**AVIS RELATIF À LA PROTECTION
CONTRE LES EVENTUELS EFFETS NOCIFS ET NUISANCES
PROVOQUÉS PAR LES RAYONNEMENTS NON IONISANTS
GÉNÉRÉS PAR DES ANTENNES ÉMETTRICES STATIONNAIRES**

Commune : TROOZ - Exploitant : TELENET GROUP

Référence exploitant : LG2258P

Rapport n° 612 / 2024

Figure 1 : Vue en plan des lieux de séjour et des points de contrôle

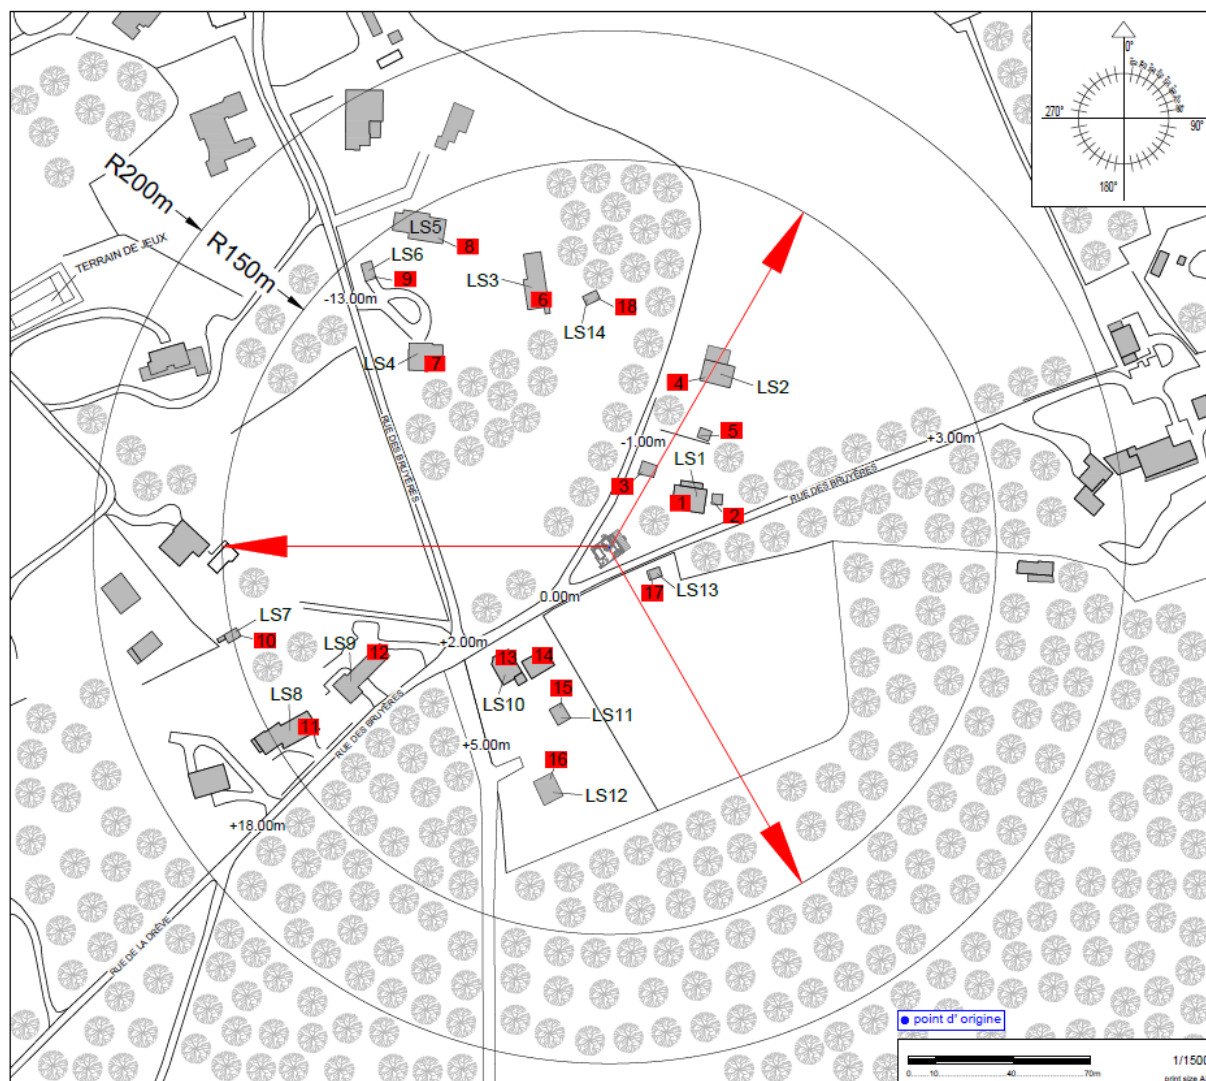
- le numéro du point de contrôle repris sur un des plans de la figure 1;
- le numéro du LS dans lequel se trouve le point de contrôle de la 1^{ère} colonne ;
- l'atténuation d'obstacle prise en compte pour le calcul de l'indice d'exposition dans le LS ;
- le résultat du calcul de l'indice d'exposition.

N° point de contrôle	LS	Atténuation (dB)	Indice d'exposition relatif à la limite par installation IE_i
12	LS9	3,0	0,412
18	LS14	3,0	0,289
10	LS7	3,0	0,241
16	LS12	3,0	0,171
11	LS8	3,0	0,164
4	LS2	3,0	0,125
8	LS5	3,0	0,038
3	LS1	3,0	0,033
9	LS6	3,0	0,032
5	LS2	3,0	0,024
17	LS13	3,0	0,022
1	LS1	3,0	0,022
15	LS11	3,0	0,018
13	LS10	3,0	0,018
2	LS1	3,0	0,011
14	LS10	3,0	0,009
7	LS4	3,0	0,008
6	LS3	3,0	0,004

En ce qui concerne les antennes de l'installation mentionnées dans le tableau 1, la distance maximale à laquelle la limite pourrait être atteinte, à l'extérieur, est égale à 113,9 m. S'il n'y a pas de LS à une distance inférieure, les antennes respectent forcément la limite d'immission.

Dans le cas des LS situés à l'intérieur des bâtiments, une atténuation d'obstacle est prise en compte et il en résulte que la distance maximale à laquelle la limite pourrait être atteinte se réduit à 80,6 m.

Figure 2 : Vue en plan des installations d'antennes dans un rayon de 300 mètres autour de l'installation faisant l'objet de la demande d'avis

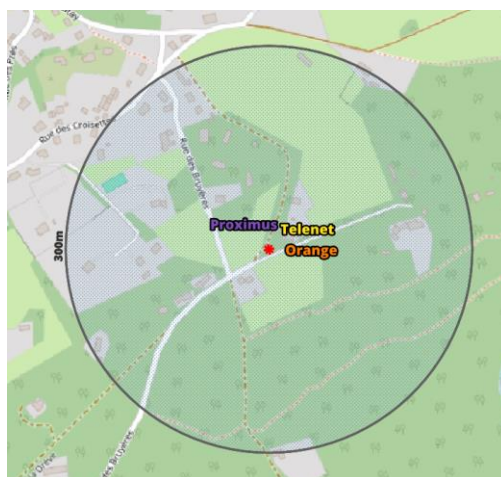
Le plan en projection verticale de la figure 2 indique la localisation des installations d'antennes émettrices stationnaires visées par le décret et situées dans un rayon de 300 mètres autour de l'installation référencée dans le paragraphe 2 et localisée au centre du cercle. Les données de localisation de ces antennes et les avis correspondant sont accessibles via le cadastre en ligne des antennes émettrices stationnaires⁶. Les installations prises en compte dans l'évaluation du respect de la limite cumulative sont les installations d'antennes émettrices déclarées en service par l'exploitant à la date du présent avis, à l'exception de l'installation référencée dans le paragraphe 2 et éventuellement d'autres installations ayant fait l'objet d'une demande d'avis à la même date et qui sont situées à l'intérieur de la zone de 300 mètres de rayon.

- il y a au plus 4 installations d'antennes émettrices stationnaires présentes dans la zone d'évaluation de 300 mètres de rayon représentée dans la figure 2, y inclus l'installation référencée dans le paragraphe 2 : la limite cumulative définie à l'article 4, §2 du décret est nécessairement respectée dans les lieux de séjour à l'intérieur de la zone d'évaluation de 300 mètres de rayon ;

Compte tenu des considérations ci-dessus, il apparaît que l'intensité du rayonnement électromagnétique généré, dans les lieux de séjour situés dans un rayon de 300 mètres autour de l'installation référencée dans le paragraphe 2, par l'ensemble des antennes émettrices stationnaires de l'ensemble des exploitants du même site d'antennes émettrices stationnaires respecte la limite fixée à l'article 4, § 2 du décret.
